Krycí list ZBV

III/00715 - D7-Čičovice - III/00722 (III/00715, III/00722, III/00723, III/24010 - I.etapa 7,722 - 10,050)

Silnice III/00715 (7,722-10,050)

SO 104/1

GEODETICKÝ PŘEDÁVACÍ PROTOKOL Č. 202200217DSS-3

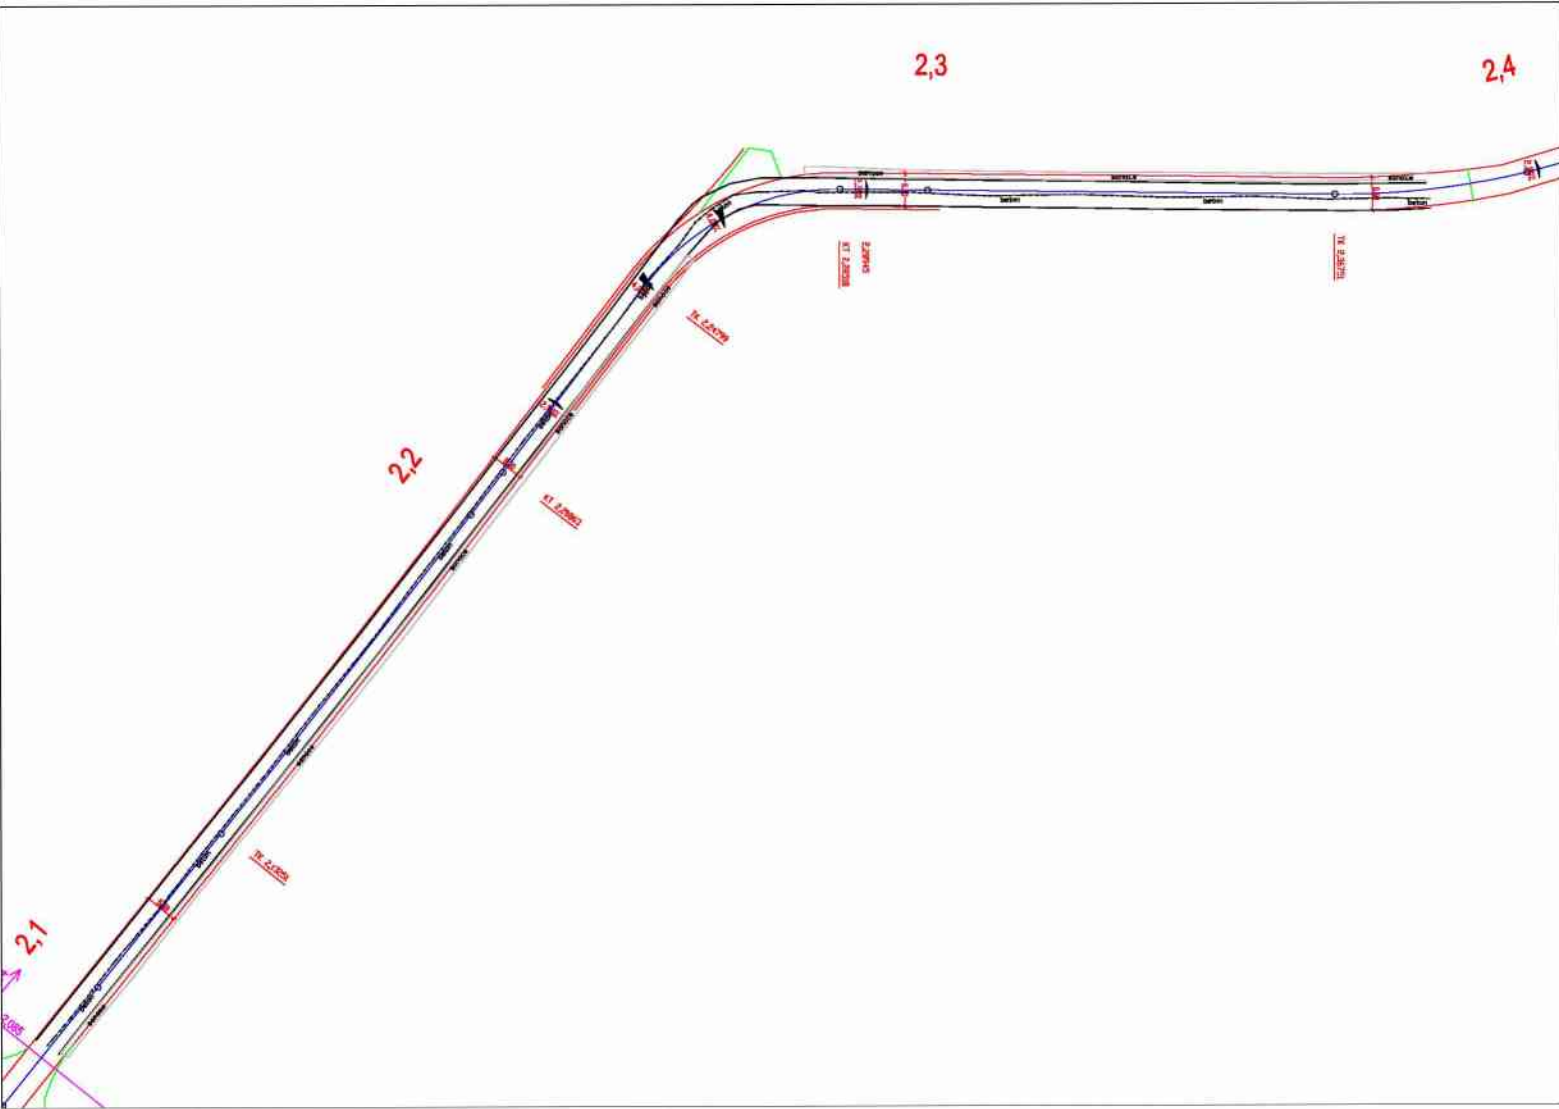
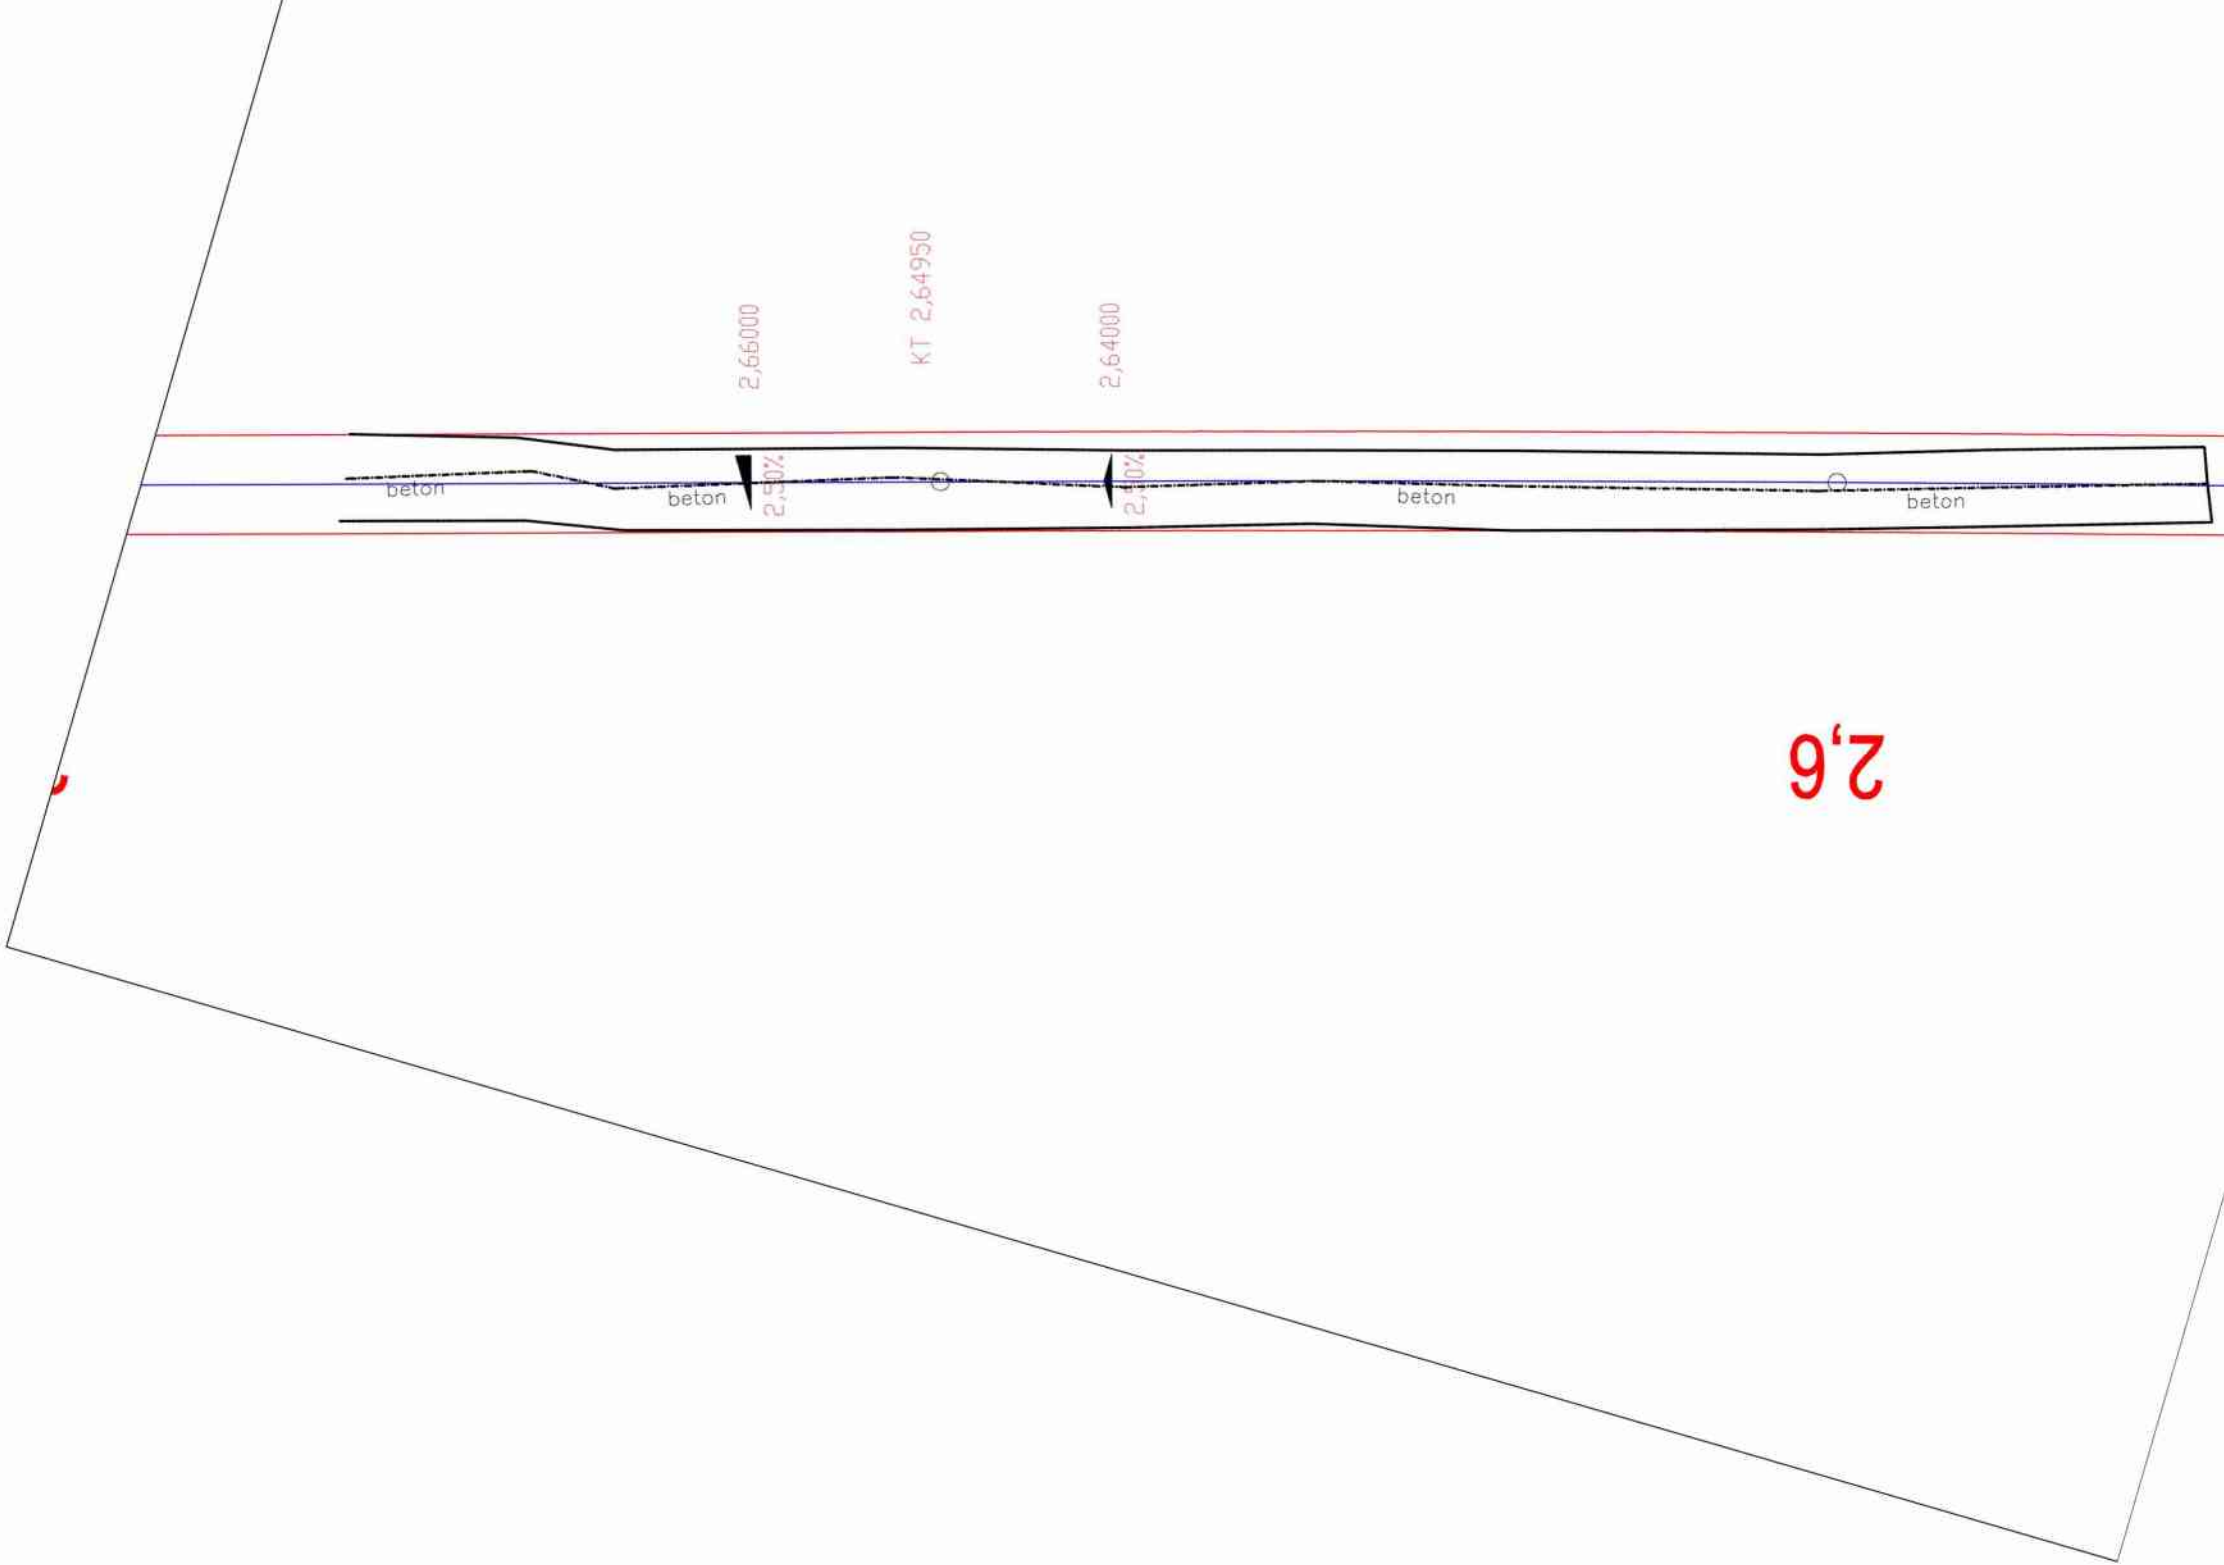
Věc: Zaměření stávajícího betonu v km cca 2,1-2,4 a 2,6-2,7	Zaměřil: Bc. Martin Píša
Název zakázky: Komunikace Čičovice	Spolupracoval:
Lokalita: Obrnice	
Objednatel: HERKUL a.s.	
Dodavatel: GEPOINT s.r.o.	
Datum měření: 03.10.2022	Číslo zakázky: 202200217
Souřadnicový systém: S-JTSK	Číslo nabídky:
Výškový systém: Bpv	Číslo objednávky:

Dne 03.10.2022 byl na na žádost stavbyvedoucího zaměřen stávající beton po odfrézování asfaltové vrstvy a odstranění kostek.

V km 2,6-2,7 není z důvodu znečištění vozovky beton příliš patrný, zaměření proběhlo v místech kde beton prostupoval znečištěním.

Osa bet. komunikace je zaměřena jen přibližně.

Celková plocha betonu je **1774m²**
